**AVIS RELATIF À LA PROTECTION
CONTRE LES EVENTUELS EFFETS NOCIFS ET NUISANCES
PROVOQUÉS PAR LES RAYONNEMENTS NON IONISANTS
GÉNÉRÉS PAR DES ANTENNES ÉMETTRICES STATIONNAIRES**

Commune : FERRIERES - Exploitant : ORANGE

Référence exploitant : 430L1_3 / 32430L1_1 / 42430L1_1 / 52430L1_1

Rapport n° 918 / 2025

Figure 1 : Vue en plan des lieux de séjour et des points de contrôle

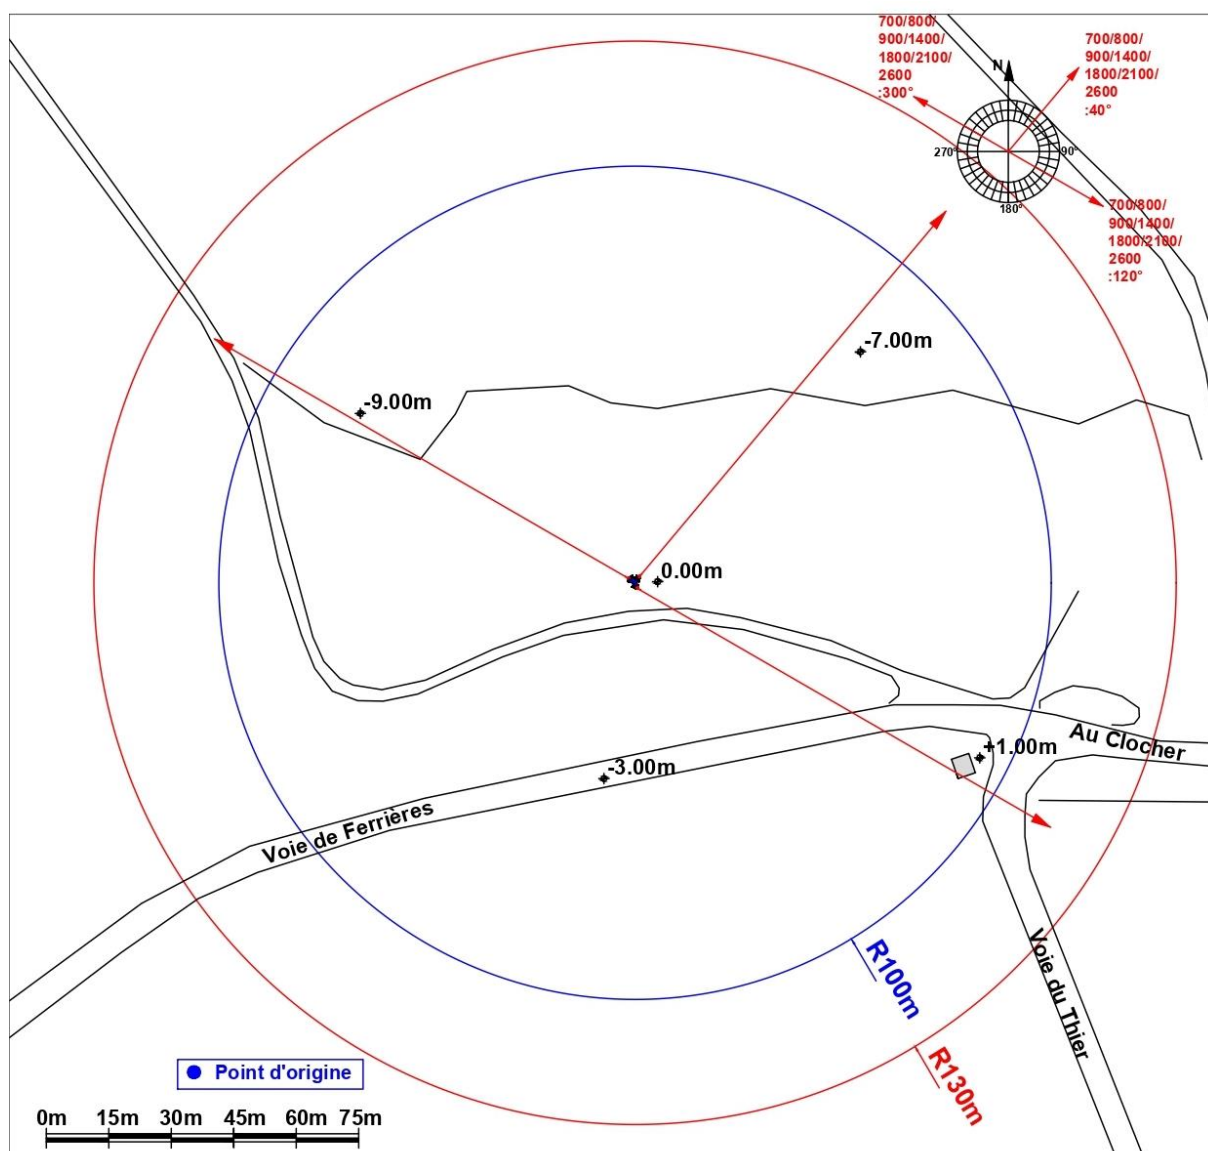
En ce qui concerne les antennes de l'installation mentionnées dans le tableau 1, la distance maximale à laquelle la limite pourrait être atteinte, à l'extérieur, est égale à 91,1 m. S'il n'y a pas de LS à une distance inférieure, les antennes respectent forcément la limite d'immission.

Dans le cas des LS situés à l'intérieur des bâtiments, une atténuation d'obstacle est prise en compte et il en résulte que la distance maximale à laquelle la limite pourrait être atteinte se réduit à 65,0 m.
